Objet : enquête publique,  
Digue de Tresmeur

**Demande d'autorisation environnementale  
relative à la reconstruction de la digue de Tresmeur  
et à l'autorisation d'occupation du domaine public maritime.**

**PROCES VERBAL D'ENQUETE**

Principe des batardeaux amovibles :

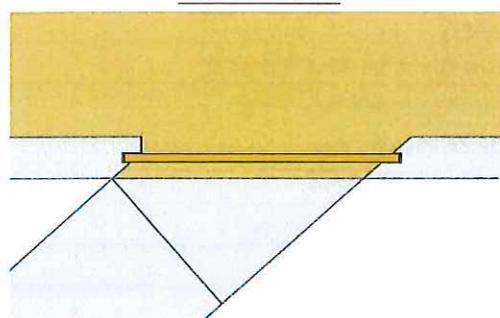
- A propos des ouvertures dans le muret pour laisser le passage des piétons et/ou bateaux et de la protection de la promenade au droit de ces ouvertures lors des événements climatiques dommageables

Aux éléments apportés dans ma note du 15-10-2018, j'ajoute que la commune est prête à infléchir sa position sur le nombre de passages entre la promenade et la plage et à étudier la possibilité technique de maintenir une ouverture à usage exclusif des piétons devant la cale désaffectée, sans toutefois qu'il soit question de la désencombrer de ses galets accumulés naturellement au fil des saisons. Le passage se ferait donc en marchant sur le cordon de galets pour le franchir, à moins qu'il soit possible d'installer une passerelle temporaire du haut de la promenade jusqu'à la plage, permettant ainsi de s'affranchir des galets. Auquel cas, une ouverture dans le muret serait créée, d'environ 1 m de large.

Mais comme nous l'avions rappelé, le nombre et la largeur de ces ouvertures doivent rester limités, d'autant qu'il faudra les fermer et protéger la promenade à l'approche annoncée des tempêtes. Un dispositif de batardeaux amovibles sera prévu pour être fixés temporairement à l'occasion d'événements climatiques menaçants, faisant le même office, dans une moindre proportion toutefois, que le mur chasse-mer.

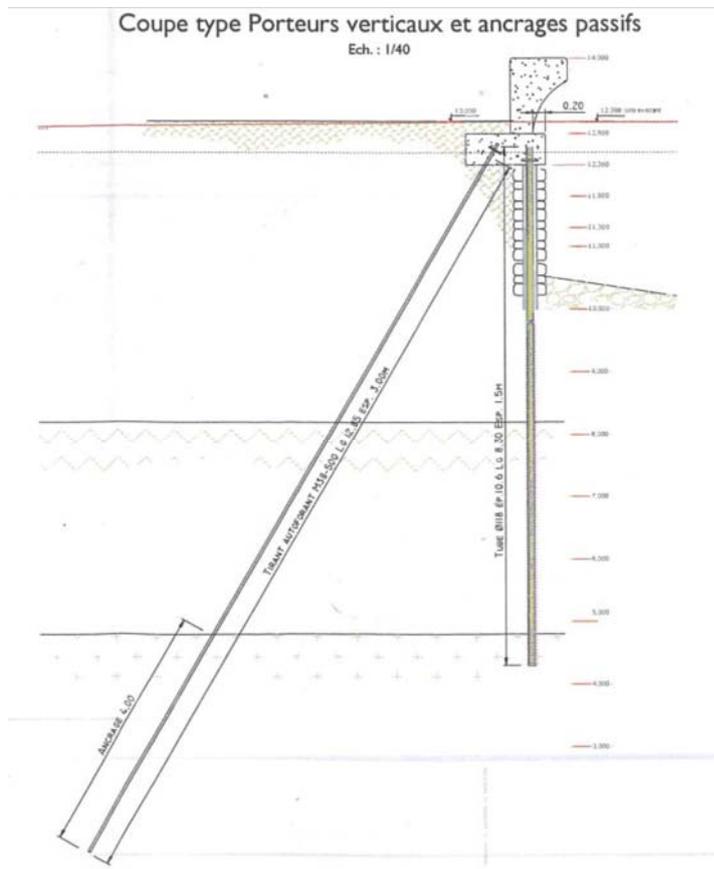
Le dossier propose une coupe précise sur les zones restaurées mur granit conservé Les travaux ayant commencé le rendu peut être observé

jonction entre mur consolidé et mur reconstruit La liaison se fait comment car pas d'acier en attente?

L'impacte visuel n'est pas négligeable

**Pour les zones 3 et 5 ou le mur a totalement disparu**

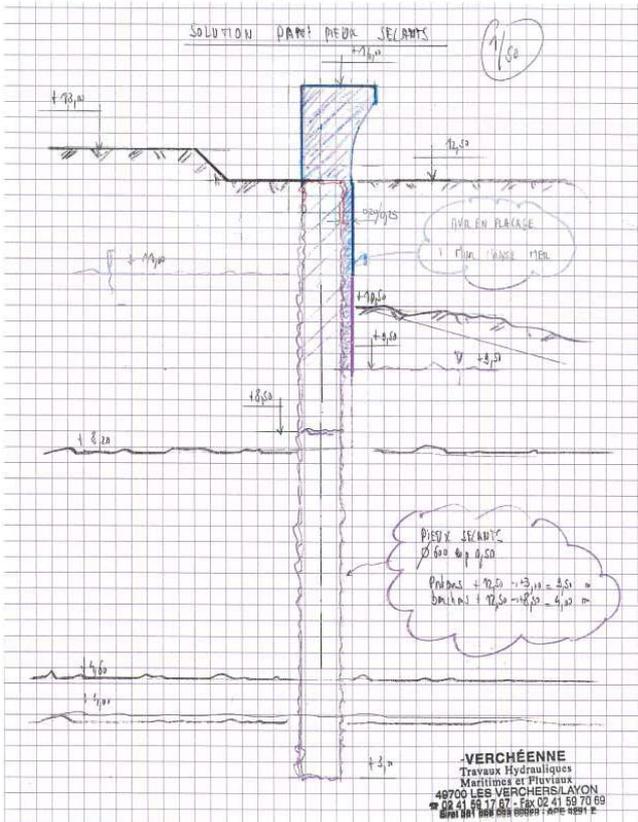
Une coupe de principe de réalisation indique le principe mis en œuvre

Le mur est indiqué en pierre. Cela peut être réalisé en prémur matricé afin d'obtenir un rendu propre.

### **Mise en œuvre de pieux sécants**

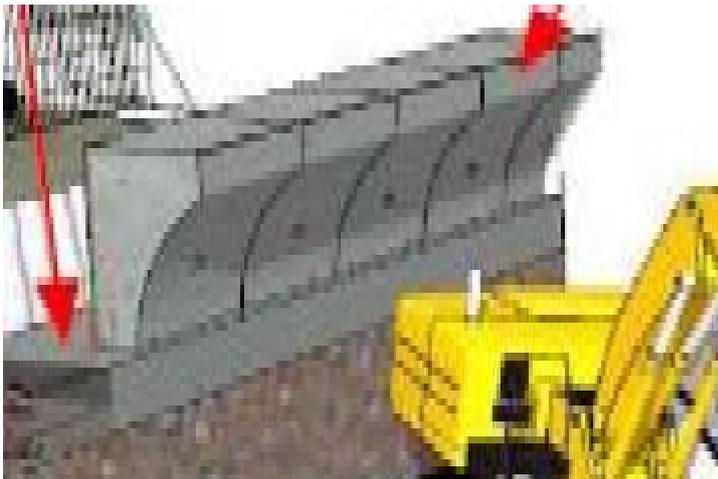
- Fonction de rétention des terres définitive
- Diminue l'arrivée de l'eau mais n'est pas étanche l'eau souterraine située en arrière peut s'écouler
- Peut supporter des charges élevées
- Absence de vibrations et faibles nuisances sonores
- Peut être réalisée très près d'ouvrages adjacents (min. 25 cm)
